ОТЧЕТ
о техническом освидетельствовании здания

г. Климовск

31 марта 2013 г.

1. **Адрес:** Московская обл. Дмитровский р-н., ГП Икша, дер. Никольское
2. **Описание объемно планировочных решений:**
- 2.1. **Общая характеристика:** Двухэтажный (2-й мансардный этаж) дом из профилированного бруса по индивидуальному проекту (планы – см. приложение 1).
- 2.2. **Подземная часть и цоколь:** монолитный свайно-ростверковый фундамент
- 2.3. **Стены:** Клееный брус толщиной 146 мм. с утеплением минеральной ватой
- 2.4. **Перекрытия:** Деревянные балочные
- 2.5. **Чердак и кровля:** Кровля двускатная утепленная (минеральная вата)

Приложение 2. Расположение трещин на плане фундамента

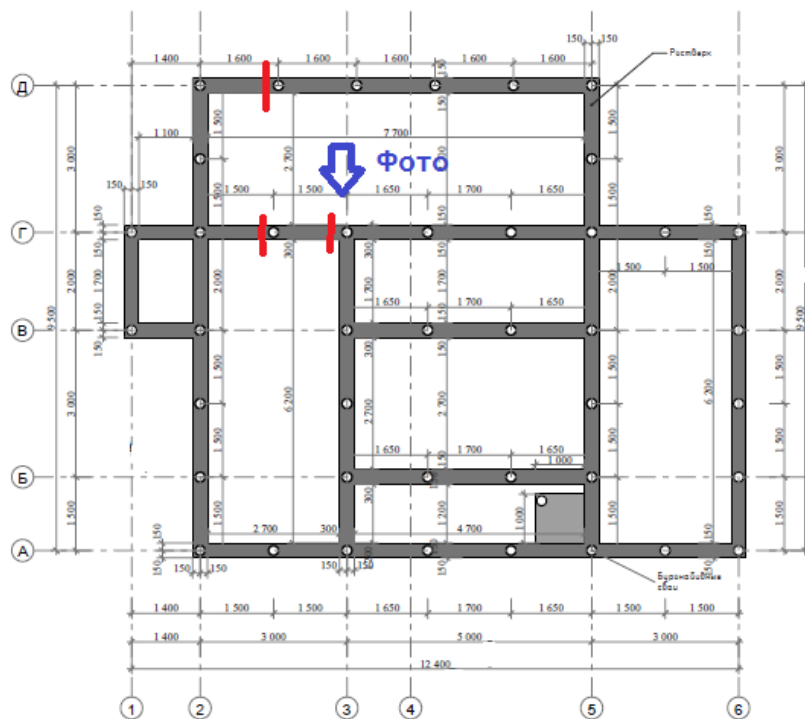
№ пп	Конструкция	Состояние	Комментарий
1	2	3	4
1.	Фундамент	<p>Трещины в ростверке с нижним раскрытием - до 1 – 1, 5 мм. в приопорной части по осям Г и Д в осях 2-3 (см. приложение 2). Исходя из геометрических параметров конструкции – разность осадок свай не превышает 4,5 мм., что не превышает максимально</p> 	<p>Возможные причины образования трещин:</p> <p>1. Осадка фундамента по оси под действием собственного веса конструкций и временных нагрузок</p> <p>2. Морозное пучение грунта по периметру здания с разрывом свай. Более вероятен вариант 1.</p> <p>Рекомендуется установка маяков (приложение 3) с еженедельным контролем за состоянием трещины - в период до июня 2013 для отслеживания динамики трещин.</p>

<p>допустимых значений (прил. 4 СНиП 2.02.01-83)</p> <p>Значения прочности бетона при проверке склерометром Condrol составили 28,5-33,2 МПа, что соответствует прочности бетона не ниже В25, заложенной в проекте.</p>

Приложение 4. Предполагаемая схема деформаций

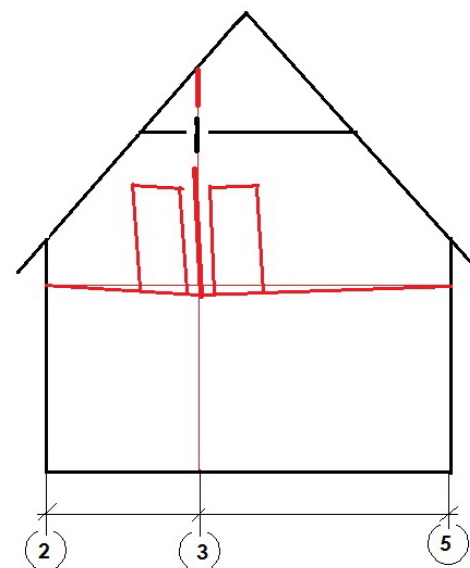
4.	Стены 1-го этажа.	Неравномерная усадка бруса – усадка бруса по оси 3 – Б-В превышает усадку наружных стен на 20-28 мм. Замеры по уровню дают отклонение от горизонтали нижней поверхности бруса по оси 3 и балки по оси Б в осях 3-5 на 25 – 28 мм.	См. п.7

7.	Полы 2-го этажа	Уровень чистого пола имеет отклонения от горизонтали до 27 мм. наибольшее отклонение (осадка) - в оси 3-оси Б-В	Следствие неравномерной усадки стены 1-го этажа, приведшее к деформации и перекосу конструкции стен 2-го этажа, балок перекрытия. Рекомендуется – после стяжки бруса провести повторную проверку уровня пола, возможно выполнить поддомкрачивание конструкции стены в уровне 1-го этажа (ось 3).

9.	Стена 2-го этажа (ось 3)	Отклонение стены от вертикали составляет 21 мм.	Отклонение – скорее всего является результатом той же осадки. Предполагаемую схему деформаций – см. приложение 4.
